美浜発電所保安規定審査資料	R0
提出年月日	2022年 6月13日

美浜発電所原子炉施設保安規定変更認可申請書  
審査資料

関西電力株式会社

## 美浜発電所 原子炉施設保安規定

美浜第4条組織図（変更後）

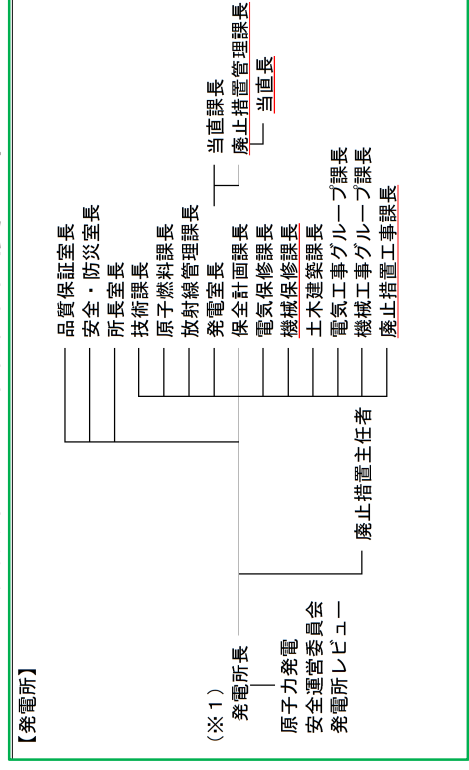
- 2022年5月9日の補正申請において、第4条組織図から「廃止措置管理課長」および「廃止措置工事課長」を削除した。  
【美浜／大飯】
- 第1編と第2編それぞれの組織と職務の紐づけは下表の通りであり、第4条と第5条の整合の観点から変更したもの。
- これまで、職務記載において「～を補佐する」と記載する職位については、上位職を記載することで組織が明確化することから、組織図に記載はしていないかった。
- 廃止措置管理課長の職務は「～を補佐する」であるが、今回、廃止措置工事側とプラント管理側の連携を念頭に新設するものであることを踏まえ、第2編の組織図に廃止措置管理課長を記載した。

第1編には廃止措置工事は係る内容でないため、「廃止措置管理課長」および「廃止措置工事課長」は記載不要と整理した。

1次系冷却水タンク加圧ライン圧力

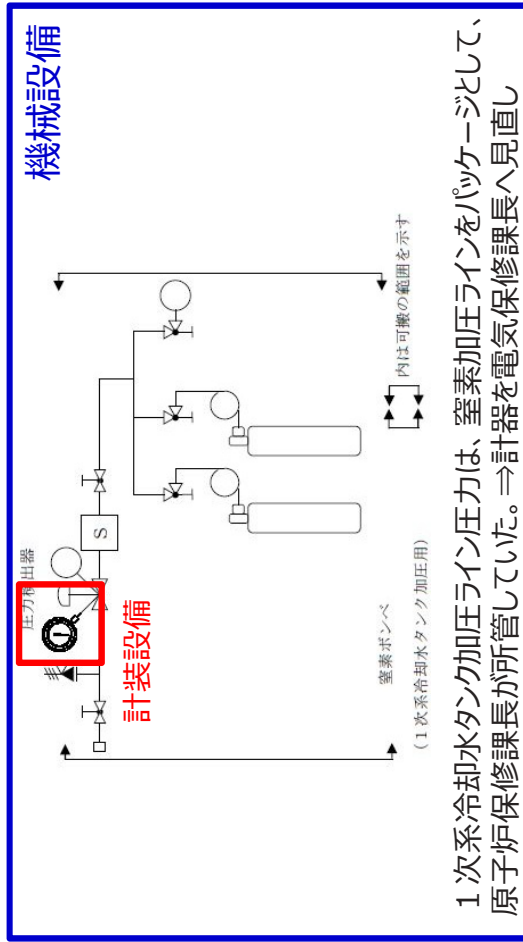
- 今回の保修課統合に伴い、一部設備については設備所管の見直しを実施している。
- 具体的には、「1次系冷却水タンク加圧ライン圧力」と「補助建屋サンプ水位」の2つが該当する。
- これまで、それぞれ窒素加圧ラインおよび廃棄物処理設備をパッケージとして、機械設備を所管する原子炉保修課長が管理していたが、これら計器については計装設備を所管する電気保修課長に見直しを行う。
- なお、この設備所管の見直しに伴い、保安規定としては確認する行為者を変更するのみで、LCOやその確認内容そのものに変更はない。

※1 2 : 1次系冷却水タンク加圧ライン圧力について実施する。 → 削除

## (補足資料 1 2) 土木建築工事グループ廃止に伴う職務記載の変更について

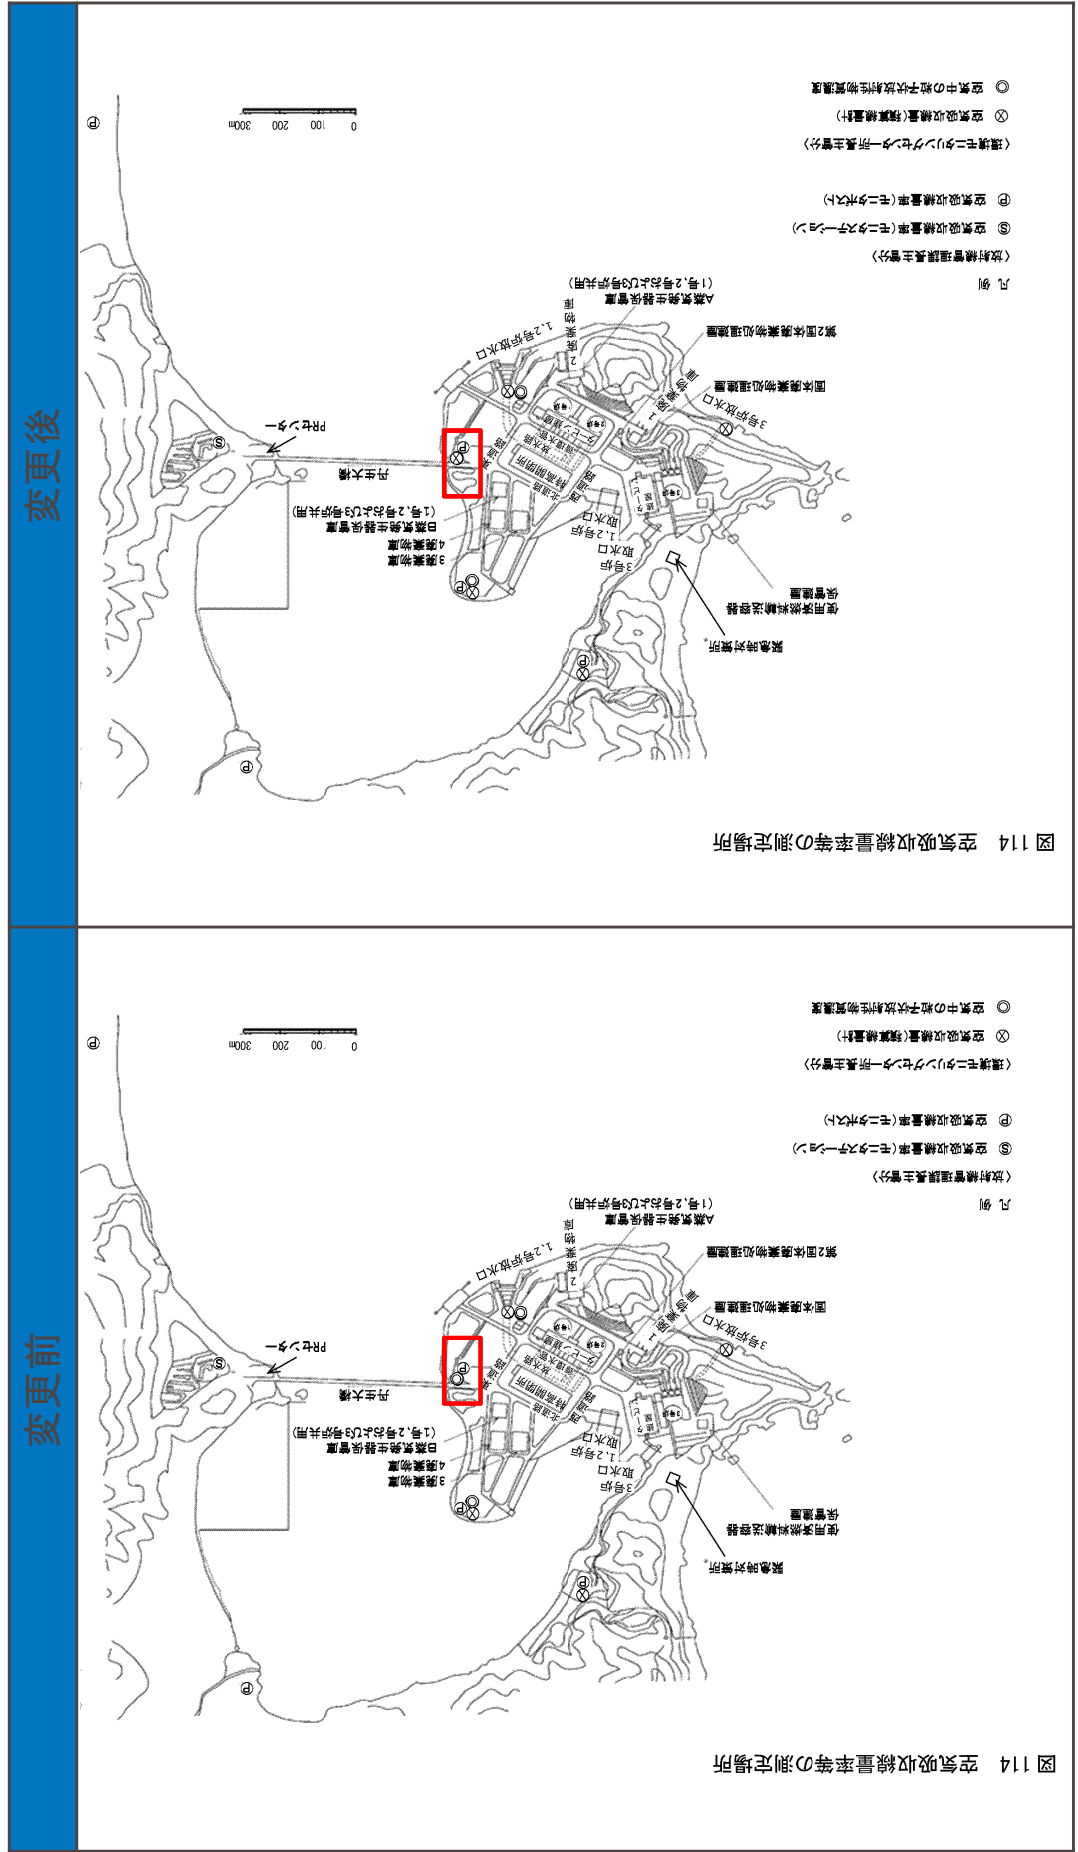
- ▶ 土木建築工事グループ課長を含む各工事グループ課長の職務には「高経年対策の推進」に関する業務を記載している。本経緯は平成 17 年に美浜 3 号機事故の反省として、各発電所の強化を図る目的で現場工事を実施するために電気工事グループおよび機械工事グループを設置した際、今後、現場にて高経年対策の強化を図っていくことを明確にするために特出して記載したものである。
- ▶ 一方で、土木建築課長を含む各保修課長の職務には「高経年対策の推進」に関する業務を記載していない。これは各保修課長の職務である「保守、修理」に高経年対策に関する業務が内包されると整理しているものである。(※)
- ▶ したがって、今回、土木建築工事グループ課長の廃止に伴い、第 5 条から「土木設備および建築物に係る高経年対策の推進」の記載を削除するが、当該業務は、土木設備および建築物に係る高経年対策に関する業務を行う土木建築課長の「保守、修理」に関する業務として引き継がれる。
- ▶ ただし、上述の通りこれまで土木建築工事グループ課長の職務に特出して「高経年対策の推進」に関する業務を記載していた経緯を踏まえ、土木建築課長の「保守、修理」に内包される高経年対策に関する業務と一部重複するものの、今回の土木建築工事グループ課長の廃止に合わせて土木建築課長の職務に「高経年対策の推進」を追記し、「土木設備および建築物に係る高経年対策の推進」に関する業務の移管先を明確化することとした。

改正後（保安規定施行後）
<p><b>現行</b></p> <p>(18) 土木建築課長は、原子炉施設の土木設備および建築物に係る保守、修理（機械工事グループ課長および土木建築工事グループ課長の所管業務を除く。）に関する業務を行う。</p> <p>(21) 土木建築工事グループ課長は、原子炉施設の土木設備および建築物に係る保守、修理および高経年対策の推進のうち、所長が指定したものに關する業務を行う。</p>	<p>(19) 土木建築課長は、原子炉施設の土木設備および建築物に係る保守、修理および高経年対策の推進（機械工事グループ課長の所管業務を除く。）に関する業務を行う。</p>
<p><b>保安規定（第 5 条）</b></p>

○土木建築課の保守、修理には、高経年対策の実施が内包されており、土木建築課においても高経年対策を実施する。

#### 原子炉施設保安規定図181 空気吸収線量率等の測定場所

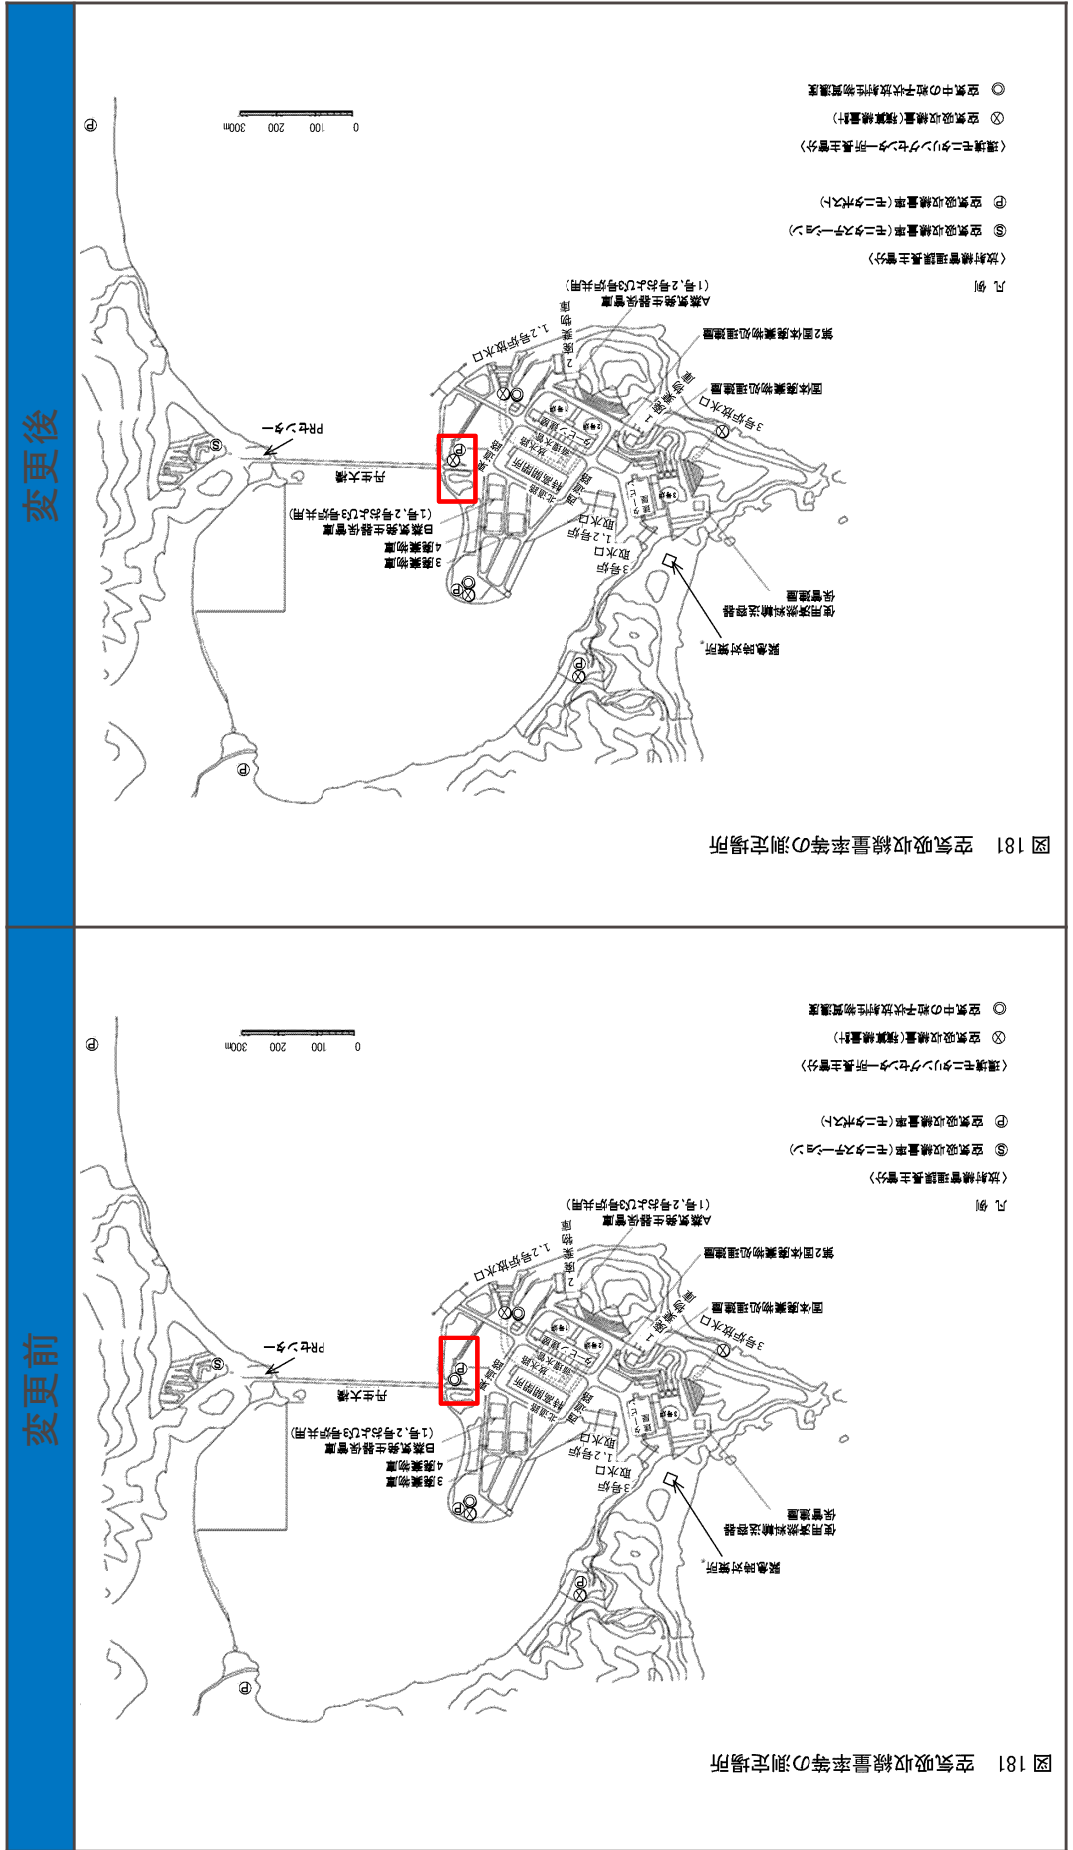
原子炉施設保安規定図181の空気吸収線量率等の測定場所図のうち、記号を適正化する。なお、本来測定すべき空気吸収線量の測定を実施していることから管理上の問題はない。
